燃料タンク

エアインテークシステム

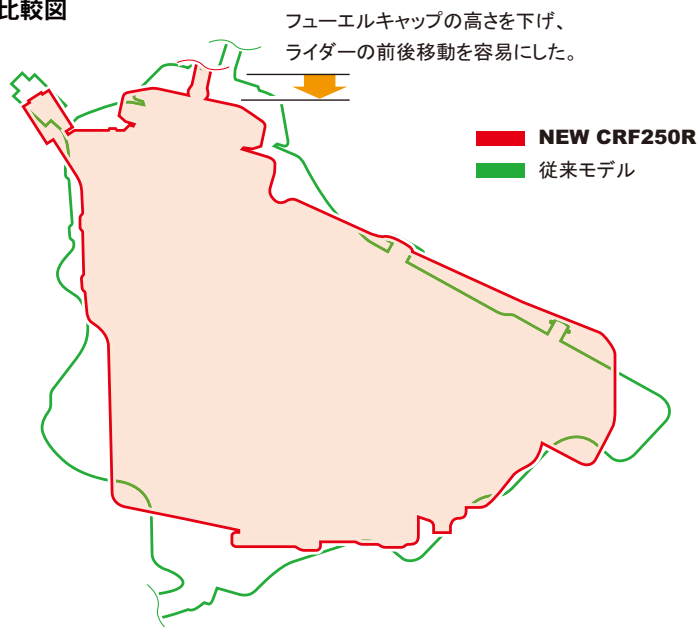
燃料タンクは、PGM-FIの採用により、燃料消費率を向上させたのに伴い、小型、軽量化を行いました。容量は従来モデルに対し、1.7リットル減となる5.7リットルとし、軽量化に大きく貢献しています。
